dossier n° PC 009 225 24 K0002

**DOSSIER DE REPONSE POUR LA
COMPLETUDE DU DOSSIER DE
DEMANDE DE PC DU PARC
PHOTOVOLTAÏQUE
« TRÉMÈGE 2 »**

**DOSSIER EN REPONSE POUR LA COMPLETUE
DU DOSSIER DE PERMIS DE CONSTRUIRE
N°009 225 24 K0002**

**CENTRALE DE PRODUCTION D'ENERGIE SOLAIRE
« TREMEGE 2 »**

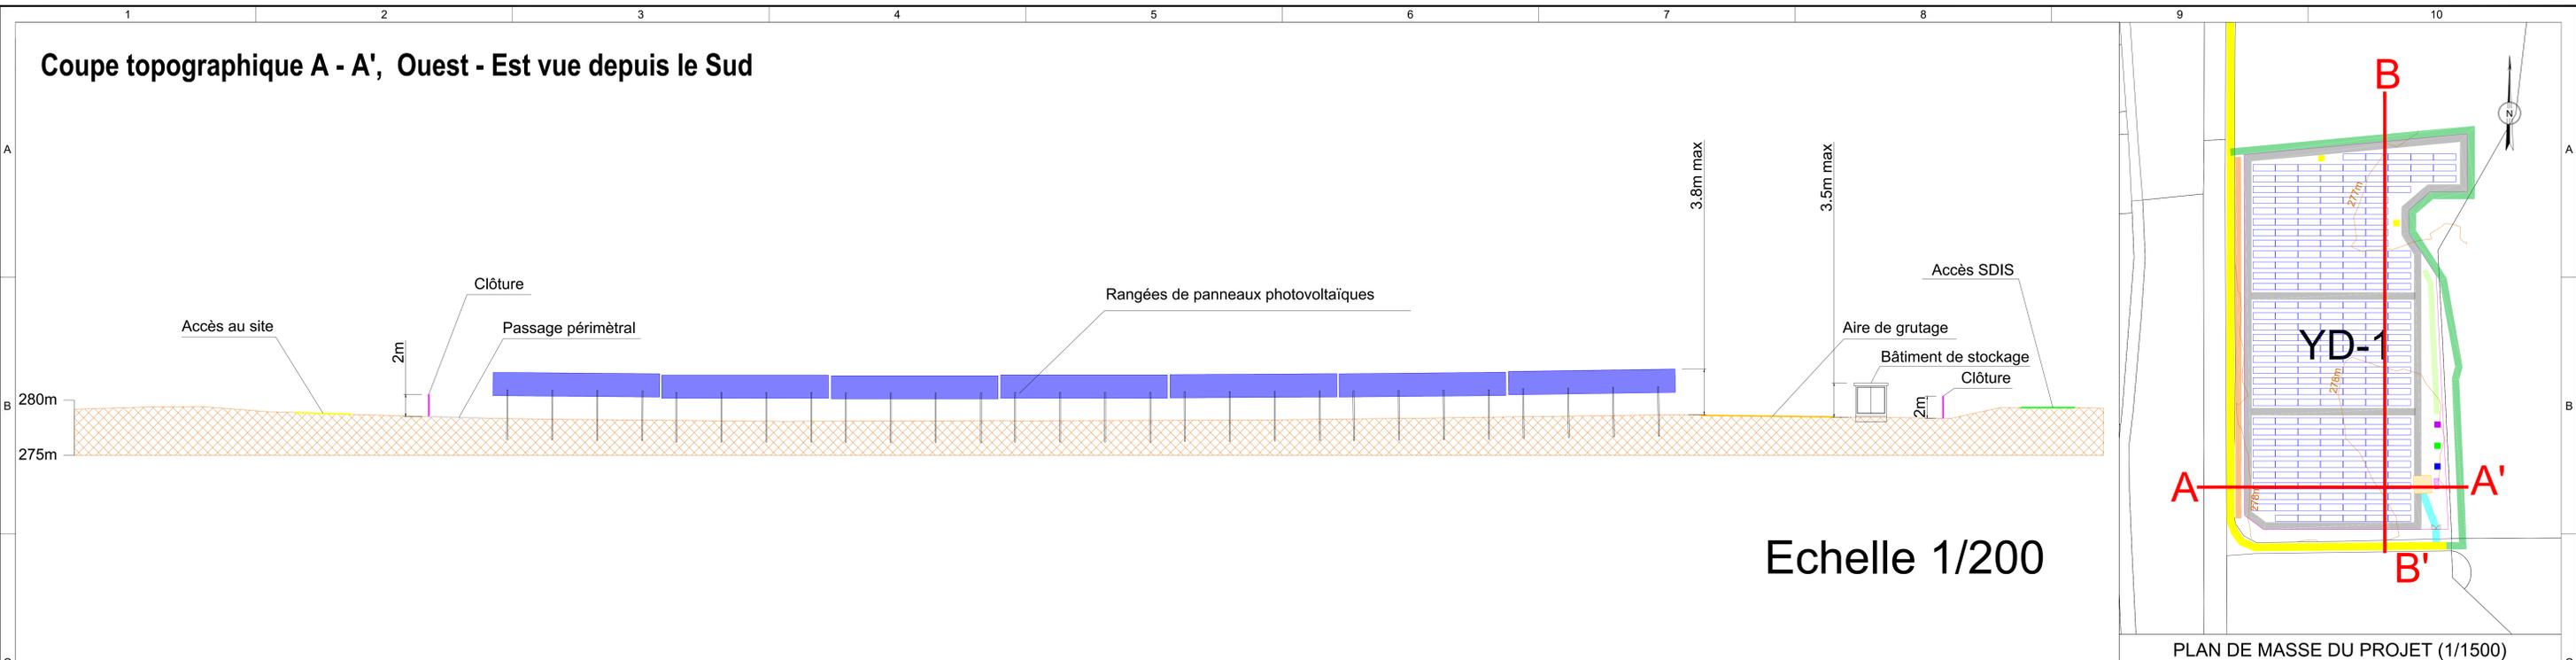
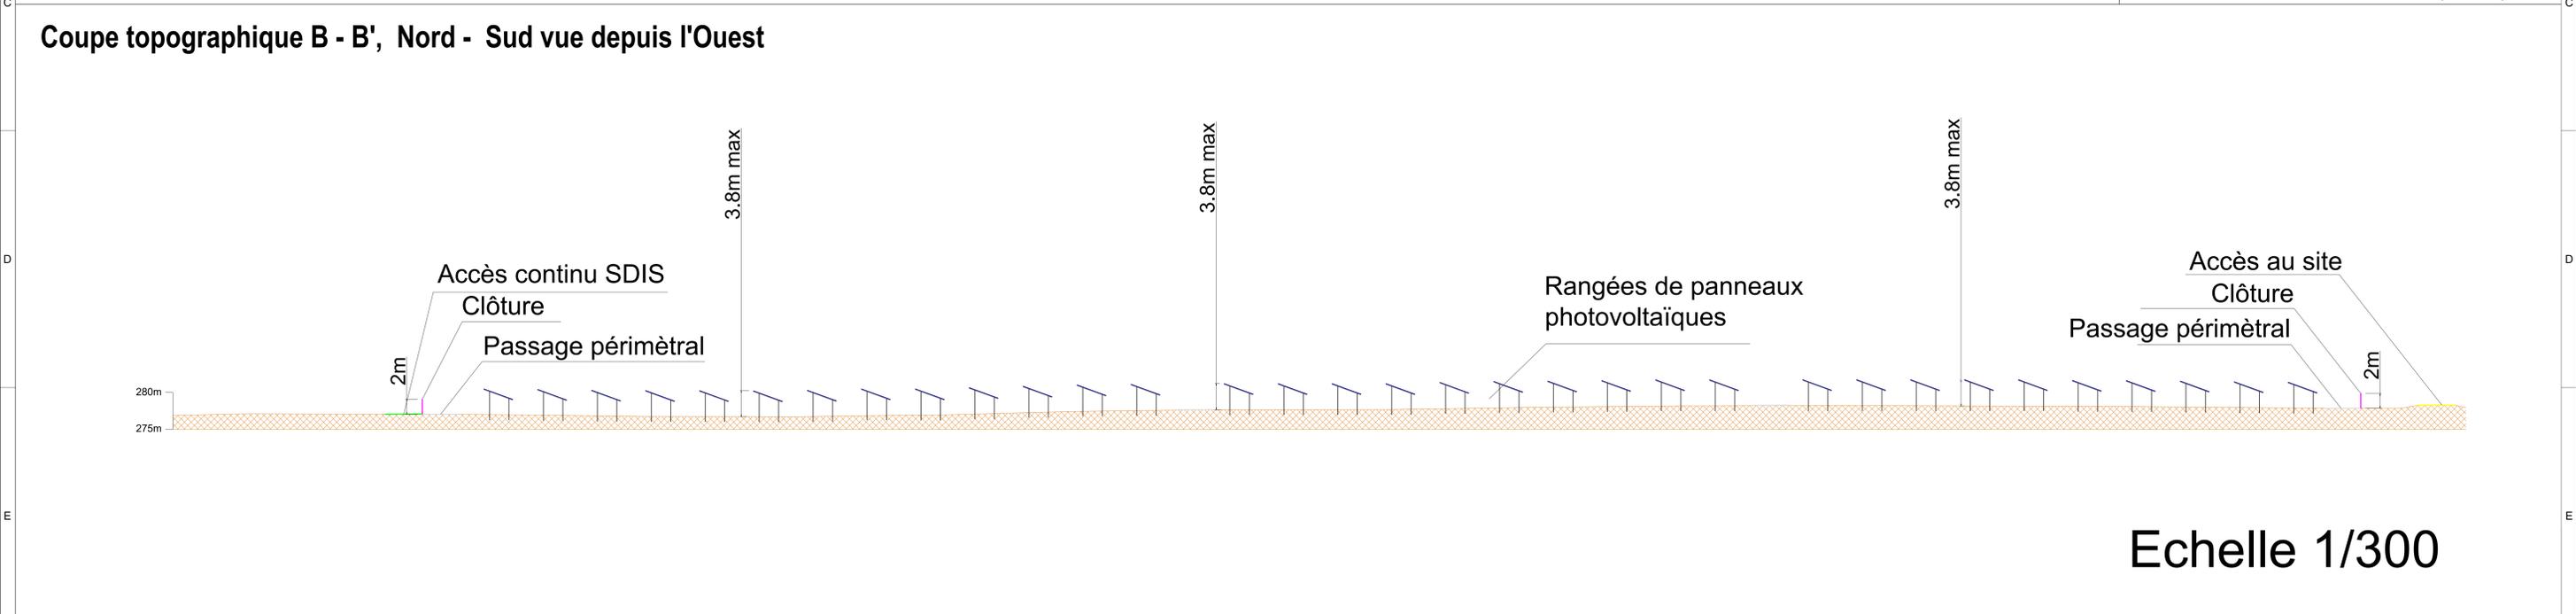
Un plan en coupe du terrain et de l'ensemble des constructions devra comporter :

- les cotes de l'ensemble des constructions et des clôtures en 3 dimensions ;
- la profondeur des pieux des panneaux photovoltaïques et des fondations des constructions est à justifier sur la base d'une étude géotechnique.

L'Article R.431-10b du code de l'urbanisme mentionne : « *Un plan en coupe précisant l'implantation de la construction par rapport au profil du terrain ; lorsque les travaux ont pour effet de modifier le profil du terrain, ce plan fait apparaître l'état initial et l'état futur* ». Selon l'analyse du porteur de projet, le plan « PC3 - Coupe topographique » répond à cet article. Par ailleurs, le plan « PC5 – Plan de façade et toitures » fait figurer les cotes de l'ensemble des constructions et des clôtures en 3 dimensions (longueur, largeur, hauteur).

Pour répondre à l'observation ci-dessus, le plan « PC3 - Coupe topographique » a été mis à jour faisant figurer des cotes supplémentaires afin de mieux appréhender les dimensions des installations. Ce plan actualisé est fourni conjointement avec la présente note.

Pour ce qui est de la profondeur des pieux des panneaux photovoltaïques et des fondations des constructions, l'étude d'impact indique en page 246 le suivant :

« Les pieds des tables seront fixés au sol, par l'intermédiaire de pieux battus ou vissés, sous réserve des conclusions de l'étude géotechnique... ».

Cette étude sera réalisée après l'obtention du permis de construire et préalablement à la phase de chantier afin de valider les choix d'ancrage des panneaux (cf. page 246 et 255 de l'étude d'impact).
